Modification n° 07.71 : Commune de CINEY - Village de Senenne

Commune : CINEY

Numéro de modification (Code SPGE) : 07.71

Projet de modifications du PASH 2022/01 : sous-bassin MEUSE AMONT

EXTRAIT CARTOGRAPHIQUE

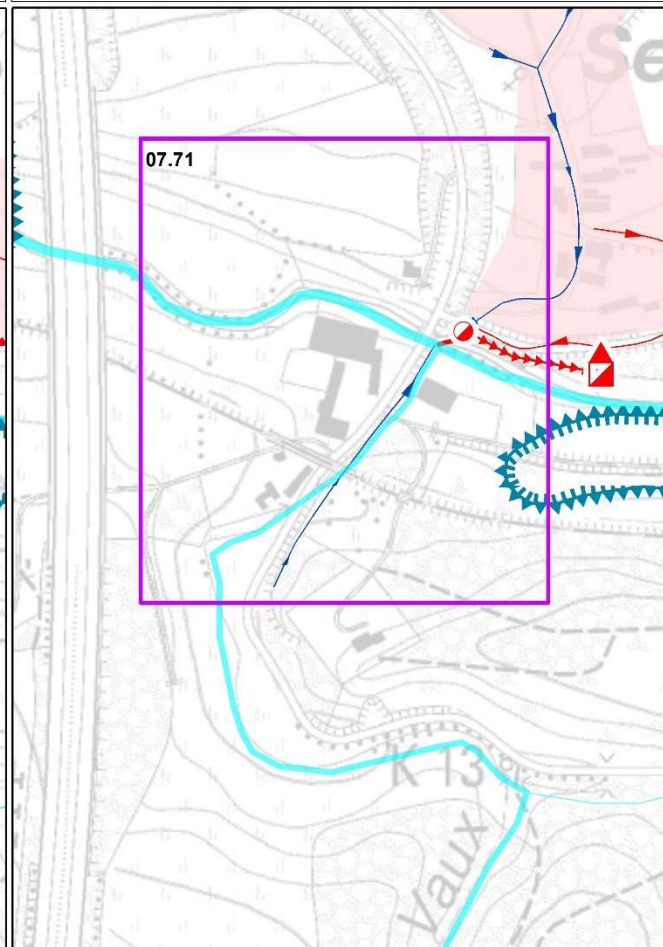
Explications	<p>La demande de modification porte sur une partie du village de Senenne, sise sur le territoire communal de Ciney, actuellement reprise en régime d'assainissement collectif (hors zone urbanisable).</p> <p>Lors de l'élaboration du schéma d'assainissement pour le village, il s'est avéré techniquement et financièrement difficile de reprendre toutes les habitations classées en assainissement collectif au PASH. En effet, la reprise des 6 habitations concernées le long de la route d'Yvoir nécessite des travaux qui engendreraient des coûts disproportionnés par rapport au nombre d'habitations concernées et au bénéfice environnemental engendré.</p> <p>Il est donc proposé de supprimer le régime d'assainissement collectif de ces 6 habitations. Etant donné qu'elles se situent en zone agricole, donc hors zone urbanisable, l'assainissement autonome s'y applique par défaut. De plus, leur situation au sein d'une zone de prévention captage implique leur obligation de s'équiper d'un système d'épuration individuelle.</p>

Superficie concernée	0,91 ha		
	Avant	Après	
Assainissement collectif	15 EH	0 EH	
Assainissement autonome	0 EH	15 EH	
Assainissement transitoire	0 EH	0 EH	
	Charge totale à terme		15 EH
